Giber Ringvej Gruppen

Afklaringsnotat 3: Slørende beplantning

Dette afklaringsnotat belyser, om den slørende beplantning, som indgår i VVM-grundlaget for Giber Ringvej, var et retligt forudsat landskabs-/afværgetiltag, hvilket omfang den havde, om den er fravalgt eller reduceret uden dokumenteret beslutning, og hvilke tiltag der nu vil blive gennemført.

VVM-tilladelsen (vilkår A.2) fastslår:

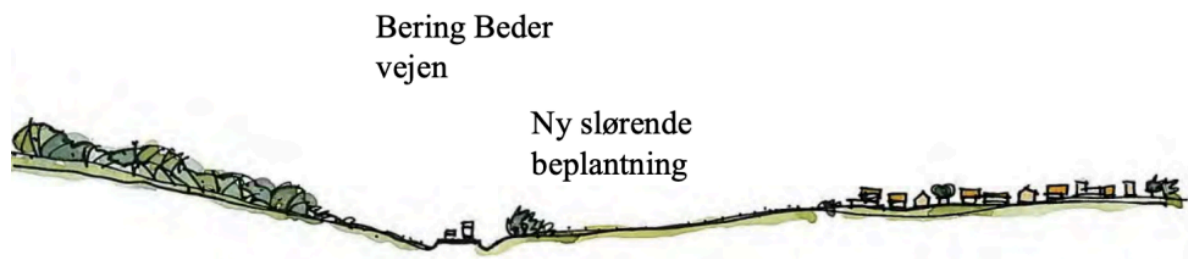
Spørgsmål: Hvordan kvalificerer forvaltningen den i VVM-redegørelsen beskrevne slørende beplantning i forhold til vilkår A.2 i VVM-tilladelsen?

Opfølgning (hvis illustrativ): Hvordan mener forvaltningen, at den slørende beplantning kan anses som illustrativ eller valgfri, hvis VVM-tilladelsen både gør beplantning til en del af de samlede anlæg og udtrykkeligt beskriver ny beplantning som en del af afbødningen?
